改善箇所説明図

図：左ハンドル車

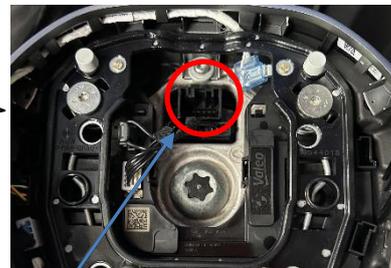
基準不具合発生箇所

ステアリングホイール内ケーブル締結部

注) は、点検を実施して、必要に応じてワッシャーを追加する部位を示す。

ステアリングホイール内にあるケーブル締結部のボルト穴の掘削深度が不適切であったため、ボルトが締め付けられた状態でケーブルが正しく圧着できていないものがある。そのため、接触不良となり、ハンズオフ警告や緊急停止が正しく作動しないおそれがある。

全車両、ステアリングホイール内にあるケーブルのボルト締結部を点検し、必要に応じてワッシャーを取り付けて再組付けを行う。

識別：作業完了車は、左フロントドアアヒンジ取り付けボルト（下側）の頭に白ペンを塗布する。
